Auditoría en Seguridad Vial con enfoque a usuarios más vulnerables de la vía.
Entronque a desnivel blvd. Agustín García López y Calzada Luis Encinas, en
H. Guarmas, México..

Auditoría en Seguridad Vial con enfoque a usuarios más vulnerables de la vía. Entronque a desnivel blvd. Agustín García López y calzada Luis Encinas, en H. Guaymas, México.

Figura 8.15 Iluminación nocturna

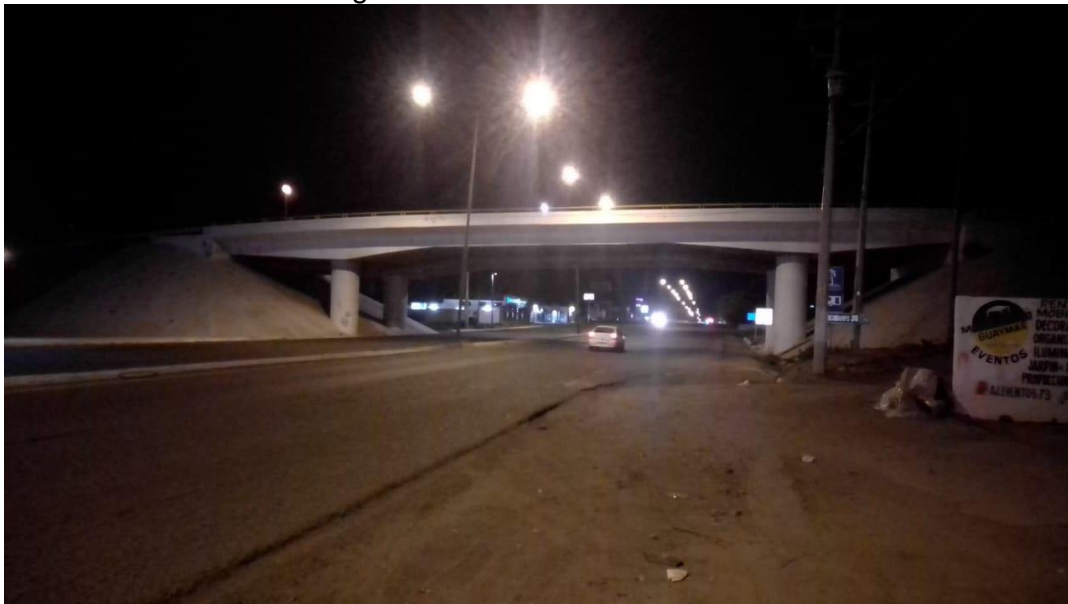
Sobre la iluminación nocturna, el tramo auditado cuenta con alumbrado público (ver Figura 8.15), no obstante las lámparas debajo del entronque no funcionan (ver Figura 8.16).

11. Colocación de tapa en alcantarilla, reparación de luminarias de debajo de entronque a desnivel y en zonas de curva.
12. Una medida complementaria a la seguridad peatonal es la modificación de las rutas urbanas de transporte público (ver Figura 10.2).
13. Creación de infraestructura verde en taludes del entronque a desnivel con la finalidad de “reducir la erosión, Aumentar la infiltración del agua, Disminuir el volumen de escurrimientos que llega agua abajo, Reducir el contenido de sedimentos en las aguas de escorrentía, Revegetar las zonas aledañas a las carreteras.” (Secretaría de Infraestructura, Comunicaciones y Transportes (SICT), 2021, p. 145).

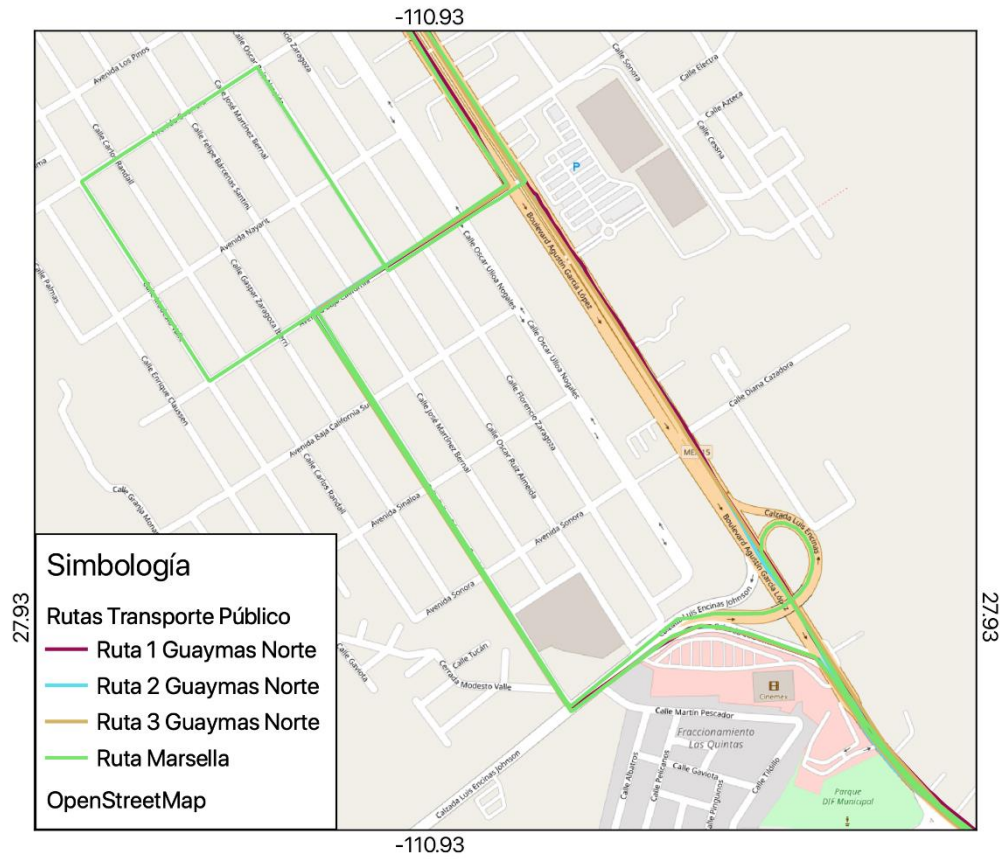
A continuación, se ofrecen una serie de recomendaciones para el diseño de infraestructura vial (ver Figura 10.1). Ello a favor de todas y todos los usuarios de la vía pública.

1. Disminución de límite de velocidad a 50 km/hr. Esto puede ser mediante colocación señalamientos restrictivos e indicaciones de velocidad en carriles (M-11.1). La velocidad establecida responde al artículo 49 (LGMSV, 2022). Se sugiere recurrir a distintos dispositivos de pacificación de tránsito como son los reductores de velocidad (OD-15), los vibradores (OD-9), y semáforos. Las medidas pueden ser complementadas con botones (DH-3), rayas con espaciamiento logarítmico (M-9), y demás elementos.

2. Colocación de señalamientos preventivos como SP-19 SALIDA y SP-17 INCORPORACIÓN DEL TRÁNSITO, así como también señalamiento SR-7 CEDA EL PASO.
3. Se recomienda colocación de señales informativas de destino (SID).

4. Colocación de amortiguamiento redireccionables – No traspasables (OD-4.4.1/RNT) en áreas de divergencia de carriles. Además de reparación de barreras de orilla de corona (OD-4.1) dañadas dentro del entronque a desnivel, rayas canalizadoras (M-5) en zona de transición y dispositivo antideslumbrante (OD-12).

5. Indicación en mediana. Señalización por medio de Raya en la orilla izquierda (M-3.3) color amarillo 10 cm., con botón reflejante amarillo en la cara al tránsito cada 30 m.

6. Indicación en carriles. Señalización de Raya separadora de carriles, discontinua (M-2.3) y Raya en la orilla derecha, continua (M-3.1) en curvas

con una extensión de restricción de raya en 65 metros. También colocación de flechas (M-11.1) de sentido en carriles.

7. Se sugiere reducir la anchura de carriles en curva por medio de pintura en ambos sentidos.
8. Colocación para prohibición del estacionamiento (M-12.1) en guarniciones alrededor de entronque a desnivel.

9. Creación de trayecto peatonal, de preferencia alrededor del entronque a desnivel. Ello implica creación de aceras con guarnición de dimensiones mínimas de 1.80m, con guías podo-táctiles, rampas e interconexión entre banquetas. Dicha conexión sugiere pasos peatones semaforizados en vialidades con intersecciones tanto al norte como al poniente. La evidencia internacional señala que la falta o ausencia de banqueta incrementa la probabilidad entre 1.5 a 2 veces la colisión entre un peatón y un vehículo (OMS, 2013). En particular, se sugiere que el trayecto peatonal evite la circulación por debajo del entronque a desnivel —en especial por el lado poniente—, y los pasos peatonales en curva y áreas de convergencia/divergencia de carriles. Sin embargo, si se desearía colocar pasos a nivel para peatones, éstos deberán evitar curvas y ser acompañados por medidas para pacificación del tránsito (Technical Commite C.2 Design and operation of safer road infrastructure, 2019) con el propósito de garantizar en todo momento la seguridad de las personas que circulan.
